Nr sprawy: ZP.271.1.6.2020.IZ

WYJAŚNIENIE
SPECYFIKACJI ISTOTNYCH WARUNKÓW ZAMÓWIENIA

Działając na podstawie art. 38 ust. 1 pkt 3 ustawy Prawo zamówień publicznych (t.j. Dz. U. z 2019 r. poz. 1843 ze zm.), zawiadamia się, że w dniu **13.11.2020 r.** wpłynął do Zamawiającego wniosek o wyjaśnienie specyfikacji istotnych warunków zamówienia na postępowanie pn. „**Remont nawierzchni ulicy Spółdzielczej oraz ulicy na działce nr 601/1 obręb nr 0003 w Bobolicach**” w poniższym zakresie:

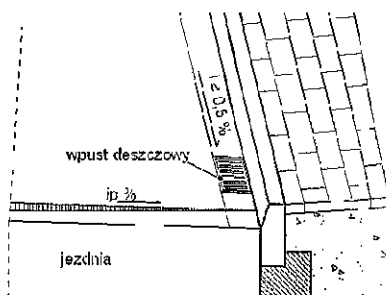
9. Ze względu na brak przekroju drogi prosimy o doprecyzowanie na planie sytuacyjnym gdzie należy wykonać ścieki z kostki.

Ścieki uliczne z kostki betonowej bezfazowej, przykrawężnikowe należy wykonać według rysunku na całej długości remontowanej drogi przy krawężnikach.
